## 静岡県および御前崎市による津波対策工事ほか追加工事の 点検および確認(第 124 回)

2025 年 4 月 21 日

主蒸気管モニタの耐震補強状況

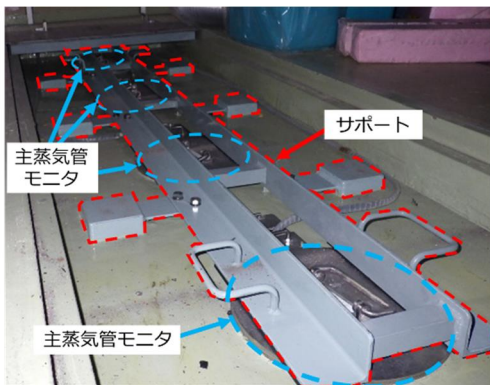
静岡県から「主蒸気管モニタの耐震補強について、書類確認および現場確認をおこなった。計画どおりに耐震補強がなされていることを確認した。引き続き、設備の維持管理をお願いしたい。」との講評をいただきました。

御前崎市から「主蒸気管モニタの耐震補強について、書類確認および現場確認をおこなった。計画どおりに設置されていることを確認した。引き続き、津波対策工事ほか追加工事の点検および確認について協力をお願いしたい。」との講評をいただきました。

主蒸気管モニタの地震による浮き上がり防止のため  
主蒸気管モニタを上部から抑え込むサポートを追設
